Programme particulier d'urbanisme
(PPU) Assomption Nord
Mémoire de François Gagnon et
Patricia Clermont à l'Office
de consultation publique de
Montréal (OCPM)
4 mars 2017

**Pour un PPU qui supporte encore mieux
la marche et le vélo**

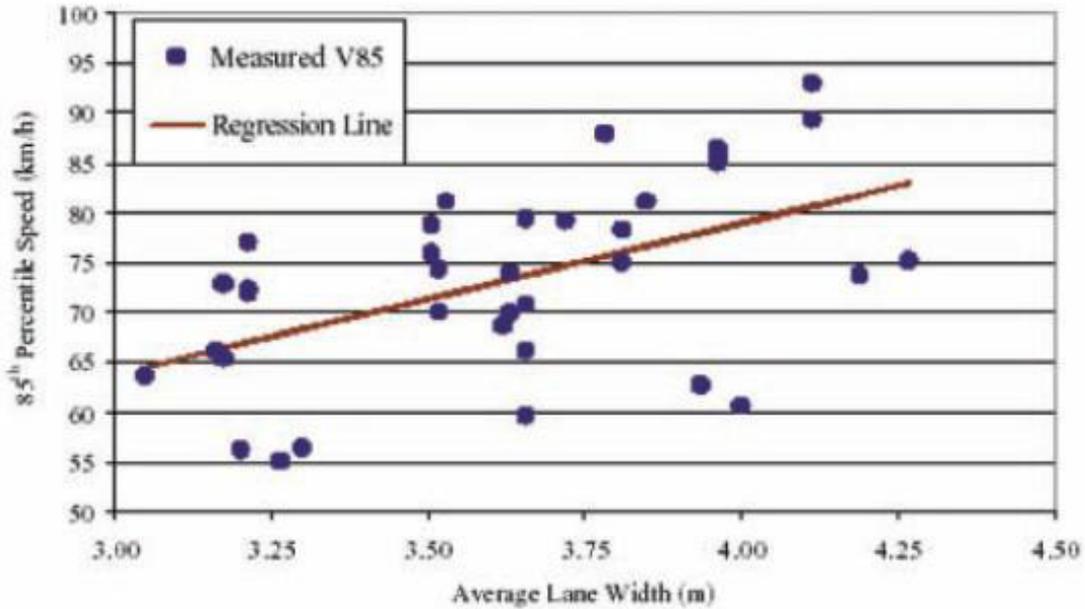
Une seconde option (illustrée à la page suivante) serait d'introduire **une voie de tourne à gauche aux intersections**. Les véhicules qui tournent à gauche libèrent ainsi la voie pour ceux qui continuent tout droit, ce qui équivaldrait en pratique à la situation actuelle en termes de capacité, la voie de gauche étant souvent bloquée par des véhicules tournant à gauche et réduisant de fait la capacité effective de la rue. Nous suggérons dans le cas où on retient ce concept d'aménagement, d'introduire un îlot protecteur pour piéton-ne-s aux intersections dans le prolongement de la médiane ou terre-plein.

L'introduction d'une voie de tourne à gauche aux intersections permettrait de maintenir la capacité de la proposition actuelle tout en créant de l'espace pour des pistes cyclables.

Coupe de la rue L'Assomption en section, réalisable dans l'emprise existante. Faite à partir du logiciel Street Mix, licence Creative Commons.

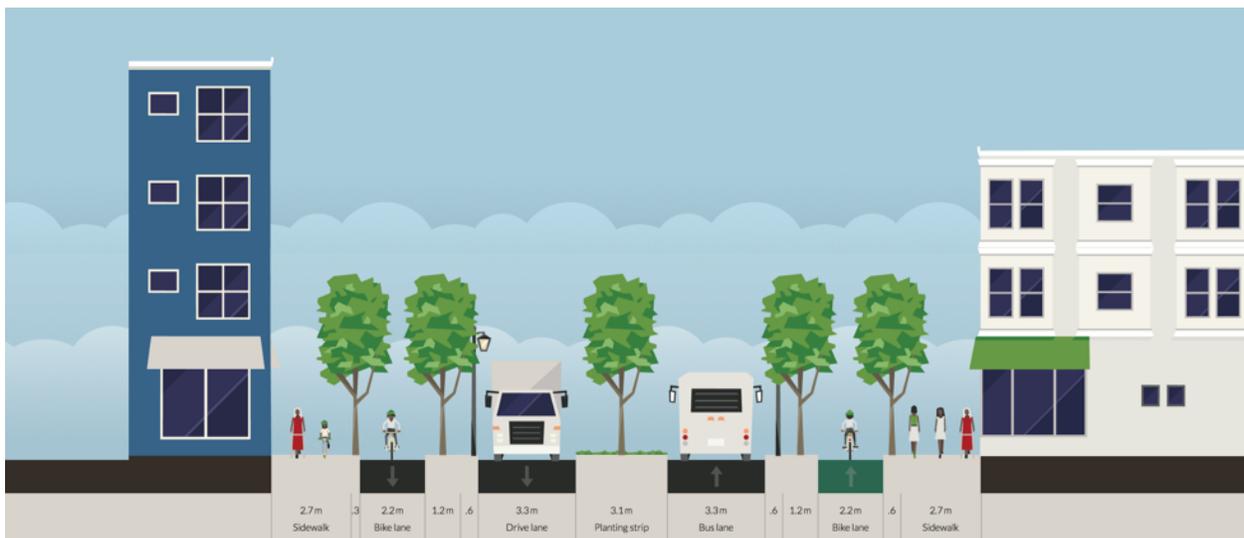
Illustrant des largeurs de voies réduites mais sécuritaires et tout à fait fonctionnelles pour des camions et autobus, la coupe présentée à la page suivante illustre que dans une emprise de 24 mètres, il est tout à fait possible d'élargir les trottoirs et d'introduire des pistes cyclables. Si on emploie des carrefours giratoires, la rue pourrait avoir cet aspect en section jusqu'au carrefour. Le terre-plein central peut être converti en tout ou en partie en voie de tourne à gauche aux intersections si on emploie la seconde option.

Coupe du boulevard de L'Assomption au niveau de la voie ajoutée pour l'arrêt des autobus. Faite à partir du logiciel Street Mix, licence Creative Commons.

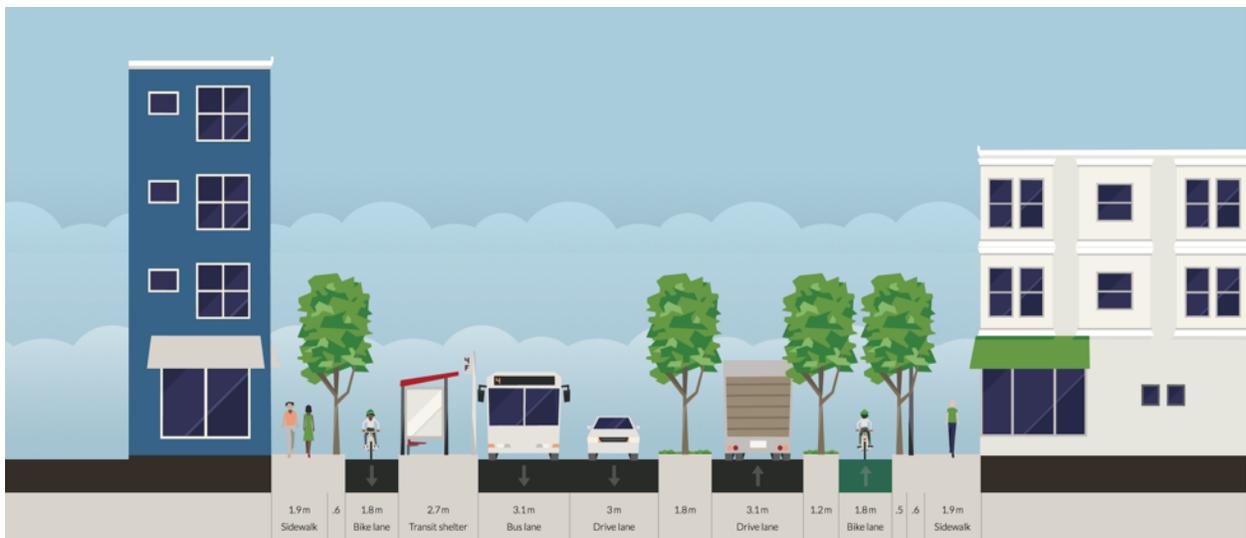
Les ingénieurs soulèveront peut-être d'autres obstacles techniques à ces propositions, comme la présence d'arrêts d'autobus, mais il existe des pistes de résolution à tous ces enjeux, pour peu qu'on soit un peu volontaire à faire évoluer les pratiques. Par exemple, on peut ajouter une voie d'arrêt pour les autobus si on ne souhaite pas que l'arrêt de l'autobus immobilise les véhicules le suivant, comme l'illustre la photo à la page suivante.

Dans la coupe également à la page suivante, une voie d'arrêt pour autobus a été ajoutée dans la même largeur d'emprise, en modifiant certains éléments du design, pour illustrer le fait que l'emprise est suffisante pour accueillir nos propositions. Nous invitons donc les ingénieur-e-s à être créatifs-ves pour développer des solutions à ces enjeux... et leur offrons même notre soutien s'ils/si elles le veulent.
